**CONCURSO NACIONAL DE ANTEPROYECTOS VINCULANTE  
CENTRO ARGENTINO DE INNOVACIÓN, CONSERVACIÓN, PUESTA EN VALOR Y  
ADECUACIÓN DE LA SEDE DEL CAI**

1º Ronda de Consultas al 19/11/21

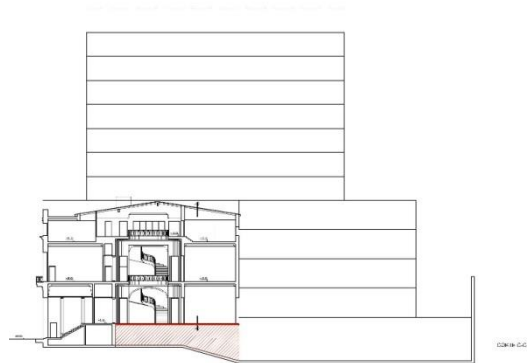
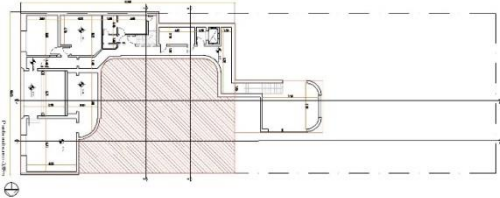
A\_ Si se puede intervenir los sectores indicados en el gráfico:

- \* En términos particulares:
    - A. Se puede intervenir en los sectores indicados en el gráfico. Ver consulta nº 1.
    - B. Ver consulta nº 1, punto 1. En relación al esquema incluido, en el sector ya ocupado en cota -0,86m se puede llevar el nivel hasta -1,50m. En el sector coloreado (sin excavar) se puede extender la nueva excavación hasta la medianera derecha y la construcción apoya sobre el terreno. En todos los casos se debe prever las nuevas fundaciones de los muros portantes en los pisos superiores, detectables por su sección.

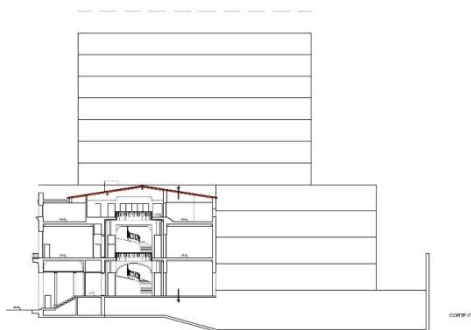
B\_ Si está contemplado que intervenir en el edificio con protección cautelar, para desarrollar las áreas pedidas por el programa, en ese sector de subsuelo que hoy no existe, involucra demoler el piso de la planta +2.12 en los sectores indicados en el gráfico, y re-ejcutar una losa estructural (además de generar nuevo cimientos a las mamposterías y estructuras de los niveles superiores).
